Ergebnisse des Wettbewerbs für die «Grün 80»

2. Schweizerische Ausstellung für Garten- und Landschaftsbau 1980 in Basel

Zur Thematik des Sektors «Das tägliche Brot»

Wettbewerb «Grün 80» — Sektor «Das tägliche Brot». Projekt im 1. Rang: Jens Lüpke, Gartenarchitekt BSG, Zürich — Edi und Ruth Lanners, Architekten SIA, Zürich.

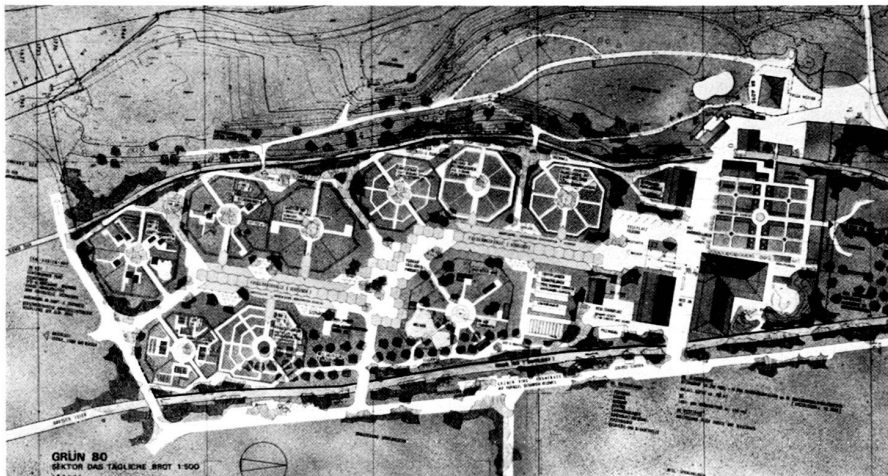
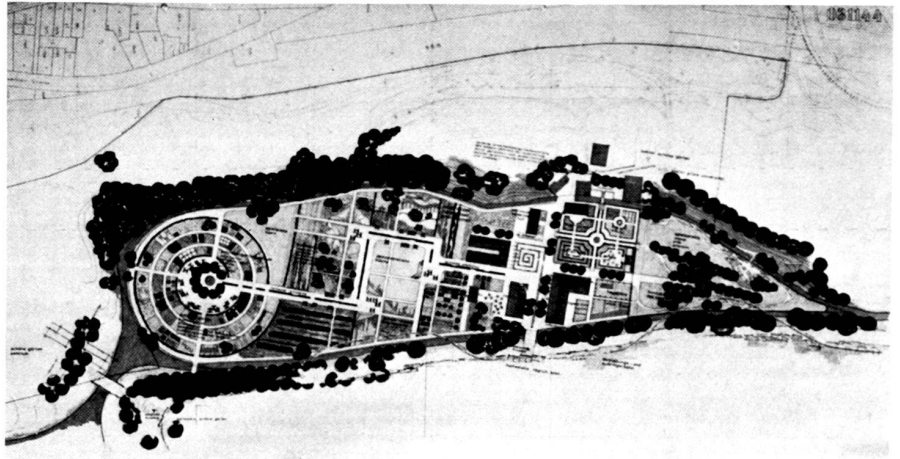
On either side of an attractive roofed-in pedestrian axis the subjects specified are arranged as a string of pearls. The village square arranged amid the extant buildings is a success, excepting the footbridge. All contemplated refreshment facilities will be accommodated in the existing structures.

The octagonal honeycomb-type arrangement renders various types of utilization, particularly market gardening, difficult. The routing of paths along the ponds has turned out well. The bazaar-type design of the roofed-in pedestrian longitudinal axis with the many stalls is quite original and meets expectations only conditionally. While the Sector thus becomes usable in all weathers, the expenditure for the removal in view of ulterior utilization will be large. The greenhouses are well disposed.

The rural garden is schematically designed and the location of the children's playground behind the barn is doubtful. The proposed design of the meadow to the north of the existing buildings is accepted.

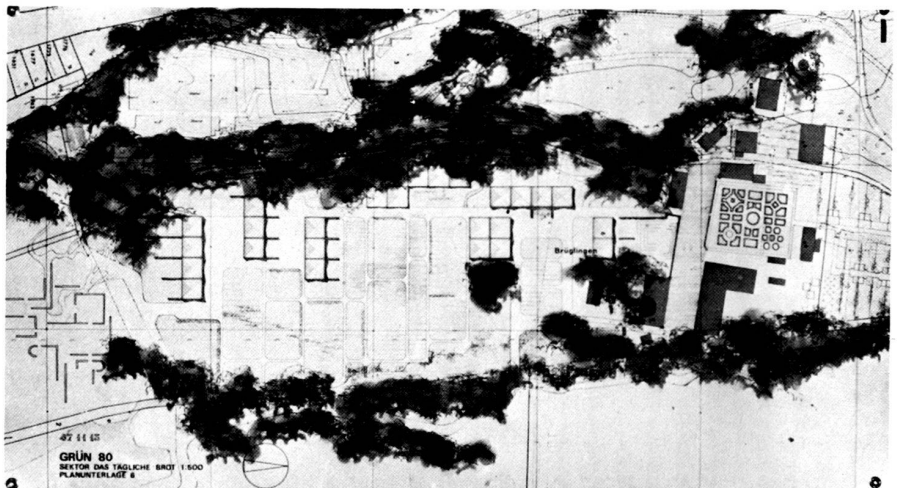
The Project takes the present verdant space into account. The selection and arrangement of the subjects meet the demands made. The access to the Sector is clear and properly selected; the Sector is lucidly developed. The «village square» along with the arrangement of the greenhouses is convincing. All refreshment facilities are located in the existing buildings at the centre. The rural gardens related to the orangerie and the tenant's house are appropriately designed. The central demonstration area is valuable. The numerous square cultivated areas meet the requirements of productive gardening. The spiral arrangement of the allotment gardens is here justified as a component of an exhibition but must be bought with a relocation of the pond. The circular path along the pond is unimaginative. The new trees between the existing structures have a disturbing effect and are undesirable. The project author's proposal that the meadow to the north of the orangerie be appropriated to this sector is worth examining along with the design project submitted. The present project is very suited to ulterior utilization.
